# 東京都 新宿区 江戸川小学校区 (H30年度交通安全総点検 対策箇所図) (S≒1/7,000)

平成30年9月11日点検実施

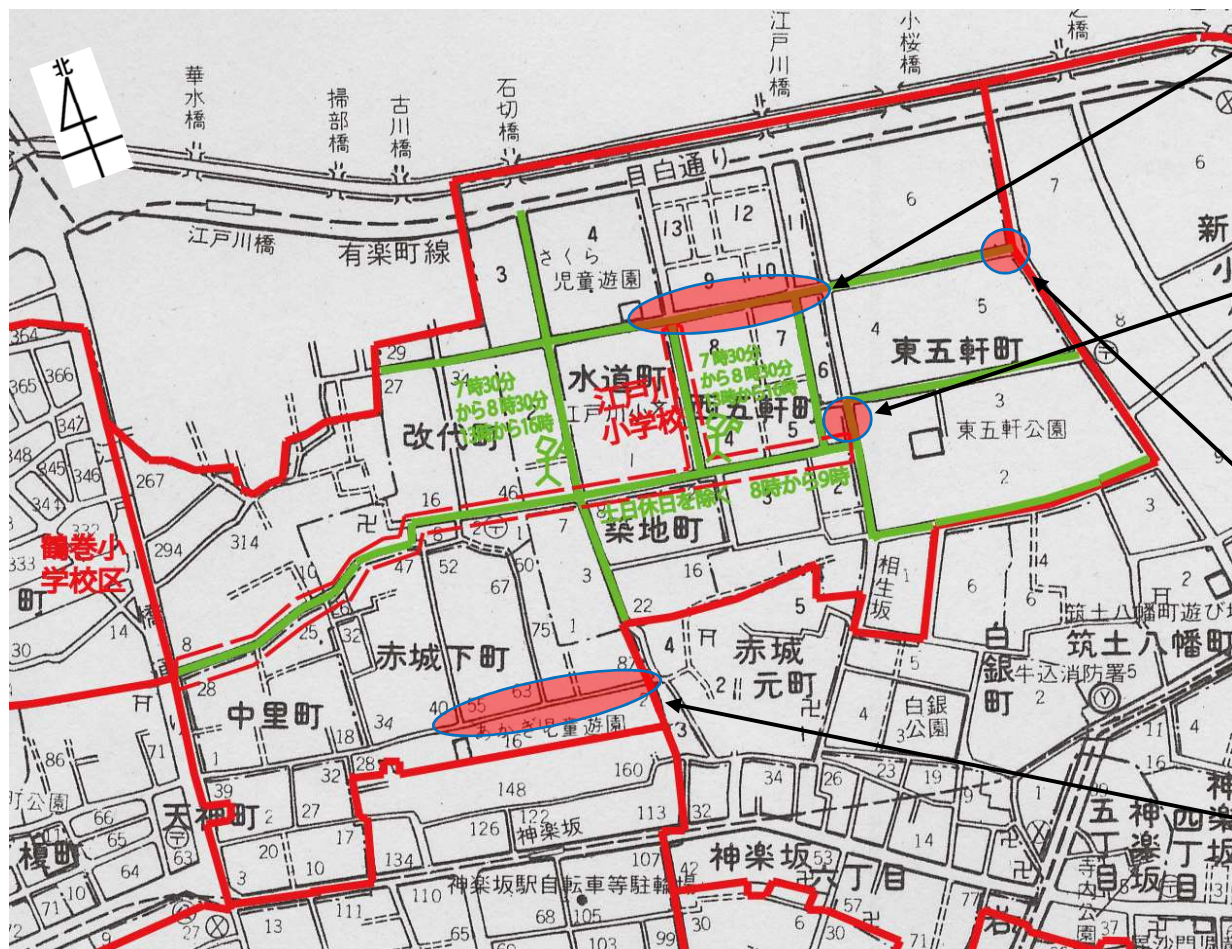
- 1** トラック等の大型車両の往来が多い。

**平成31年度実施予定**
- 2** コンビニの前に買い物客が路上駐車をしており、歩道を歩かざるを得ない。

**平成30年度実施済み**
- 3** 目白通り方向から左折してくる車の巻き込みが危険である。

**平成31年度実施予定**
- 4** 歩車道が区別されていないため、車が通る際に危険である。

＜対策内容＞  
ポストコーンを設置する場所を牛込警察署と協議する。(新宿区)

＜対策内容＞  
点検時に当該店舗に駐車禁止の看板を置くよう依頼済み。(戸塚警察署)

＜対策内容＞  
交差点の角にポストコーンを設置する場所を牛込警察署と協議する。(新宿区)

＜対策内容＞  
交差点表示等の設置について牛込警察署と協議する。(新宿区)
